改善箇所説明図

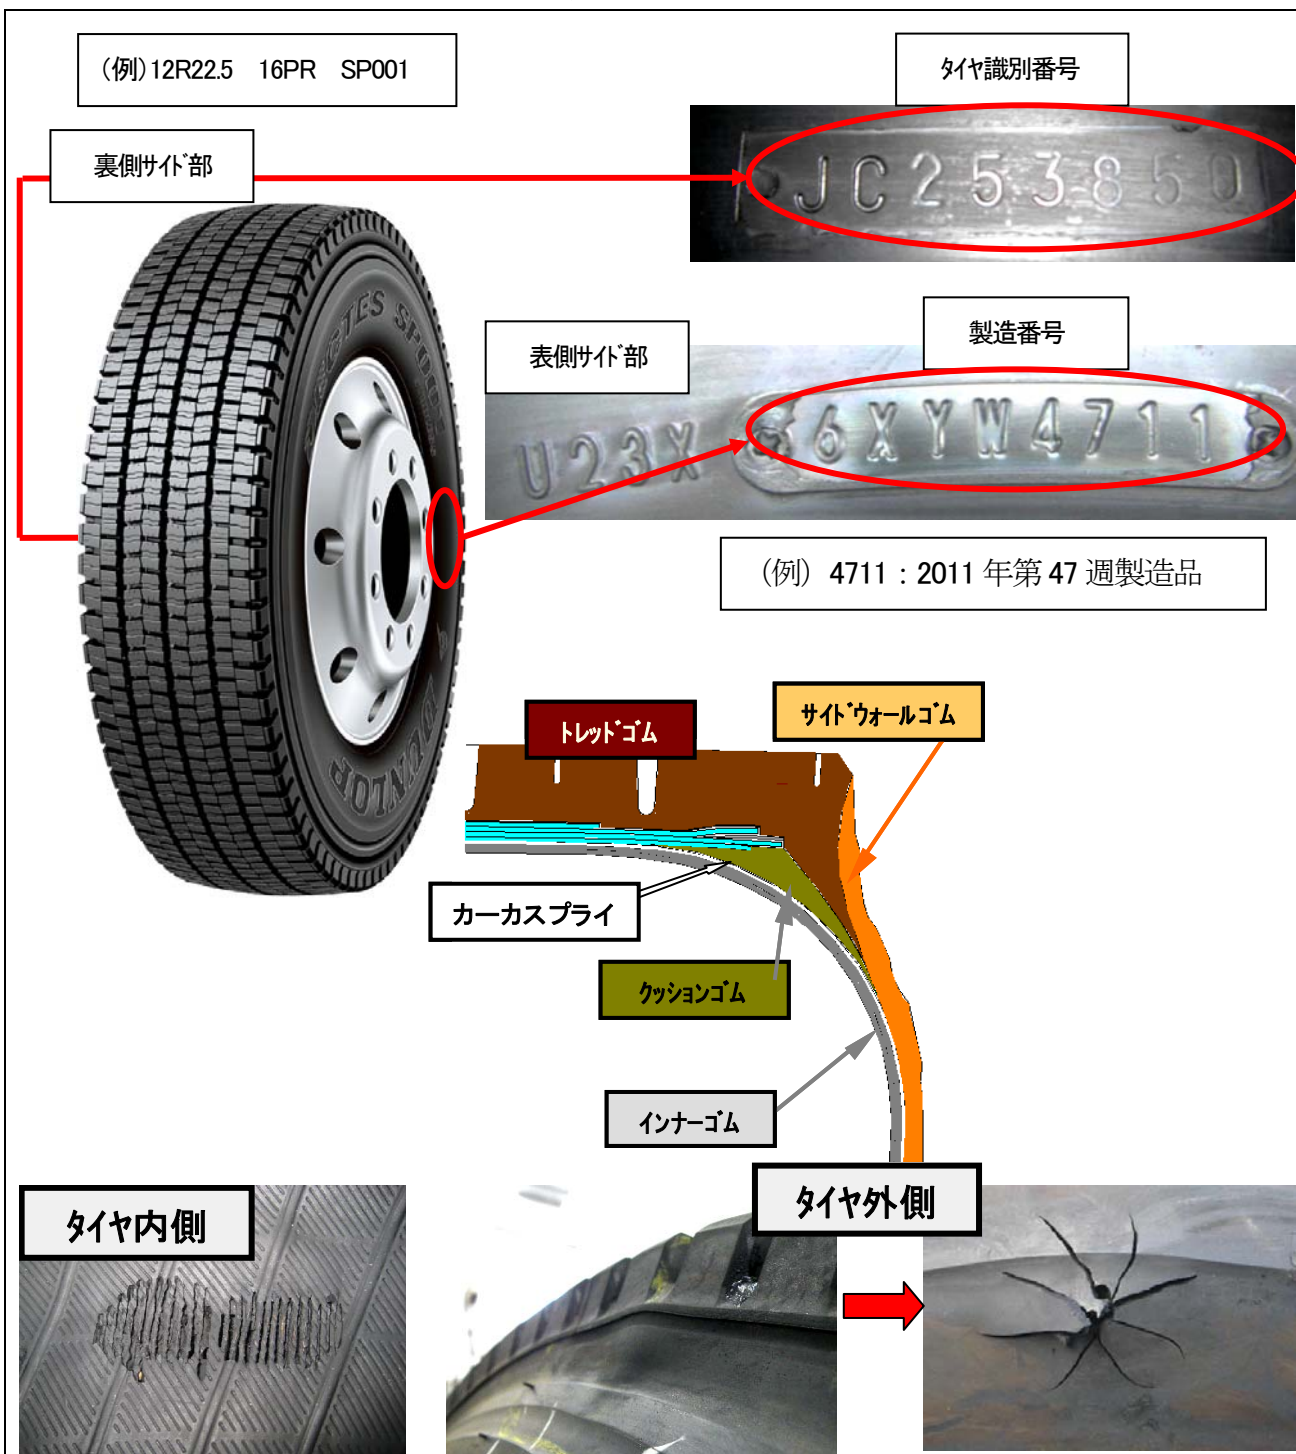
バス・トラック用タイヤにおいて、製造工程の一部が不適切であった為、タイヤ内部のゴム層が薄くなった部分に亀裂が生じ、亀裂から漏れたエアが外側へ透過し、サイドウォール部が膨れるものがある。そのため、そのまま使用を続けると、サイドウォール部の亀裂からエアが漏れるおそれがある。

良品と交換します。

良品タイヤは、別表に示す「タイヤ識別番号」以外のタイヤです。
